静岡県中央新幹線環境保全連絡会議
第17回地質構造・水資源部会専門部会

発生土置き場

2024年9月6日

今後の主な対話項目【トンネル発生土編】

【対話項目の背景】(森下部会長、丸井委員意見)

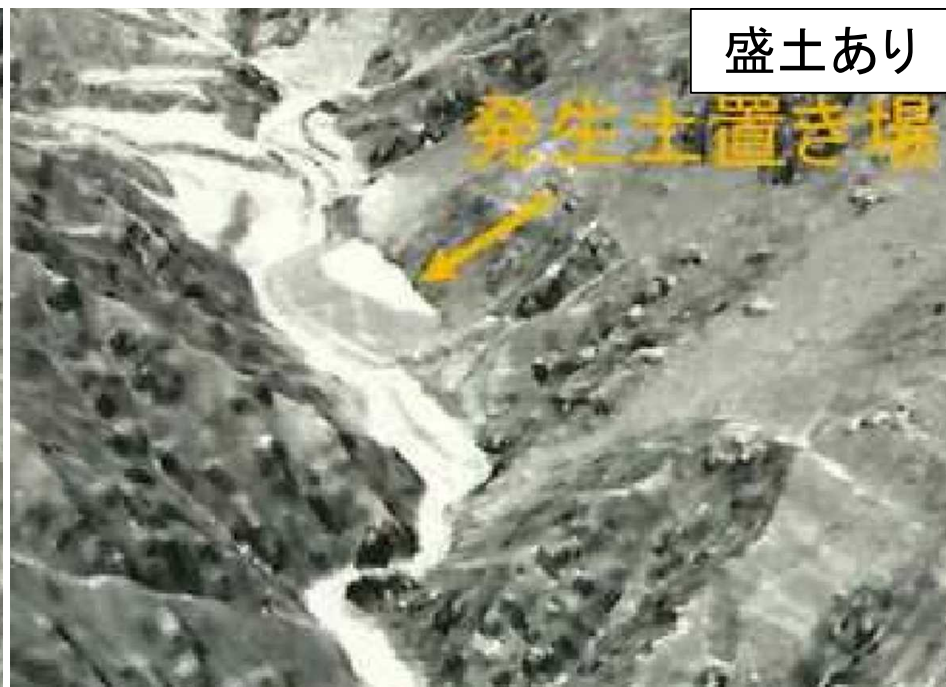
- ・全ての発生土置き場候補地の立地について、スクリーニング※の考え方や検討の経緯を示していただきたい。
- ・仮にスクリーニングという考え方を取っていないのであれば、現在の候補地がどのような理由をもって適地と判断しているのか示していただきたい。
- ・上記の考え方をまとめ、総括表として示していただきたい。

地形図から判読できる最も広い斜面と JR東海がシミュレーションで設定した崩壊の範囲

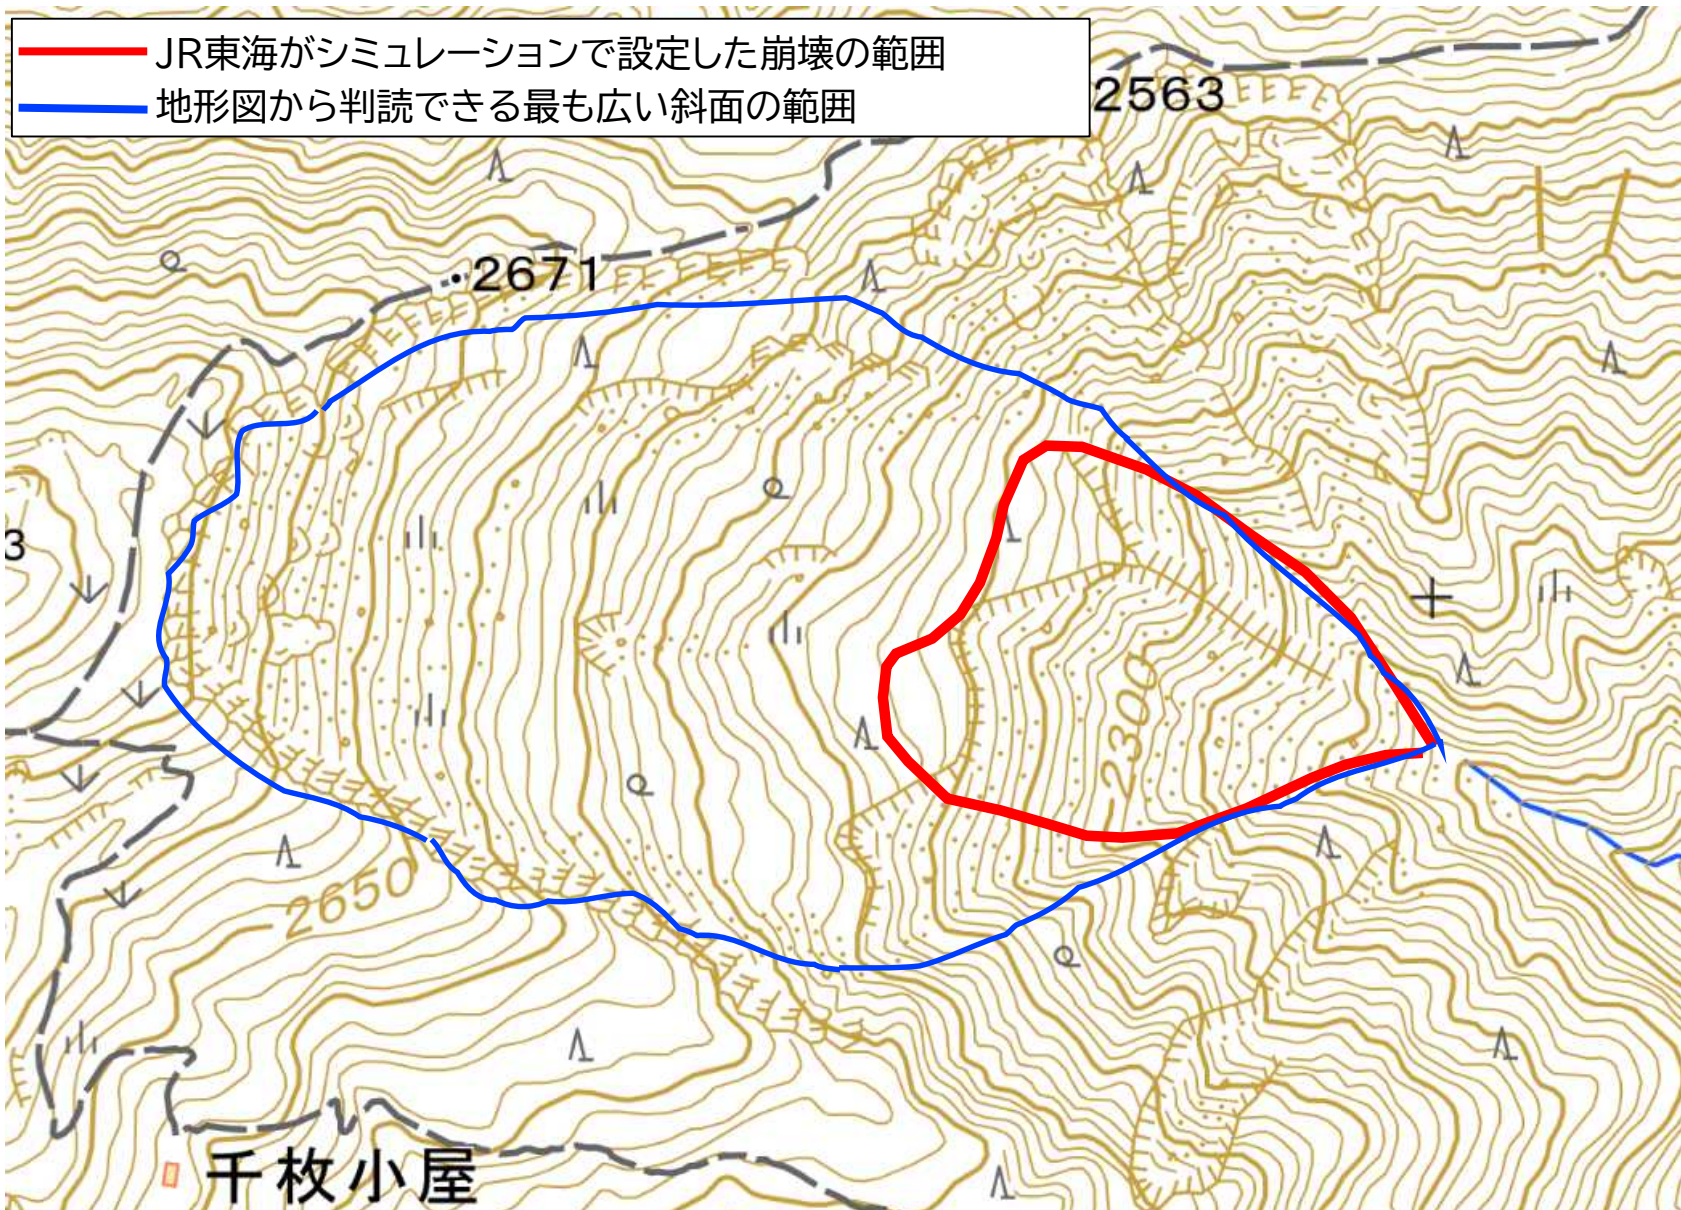
- ・JR東海は、土砂流出シミュレーションにおいて、崩壊のおそれがある千枚崩れの「最も広い斜面」を崩壊範囲として、崩壊土砂量85万 m^3 を設定したと説明している。しかし、JR東海が示す崩壊土砂量85万 m^3 の崩壊範囲は、地形図から判読できる「最も広い斜面」よりも小さい。JR東海の説明のとおり「最も広い斜面」を崩壊範囲とすれば、崩壊土砂量85万 m^3 は、過小ではないか。(次頁参照)
- ・崩壊土砂量には不確実性があるため、崩壊土砂量を150万 m^3 と想定した感度分析※を行い、影響の予測・評価をしていただきたい。

- ・直近の千枚崩れの崩壊土砂量120万 m^3 に加え、周辺からの崩壊も考慮し、感度分析(再シミュレーション)における150万 m^3 を設定した。(塩坂委員)
- ・文献によれば、南アルプスと同じ四万十帯の崩壊事例(19事例)では、崩壊土砂量が10万 m^3 から1000万 m^3 に対し、流動化した土砂量は70万 m^3 以下であることから、崩壊土砂量としては150万 m^3 を考えればよい。(大石委員)
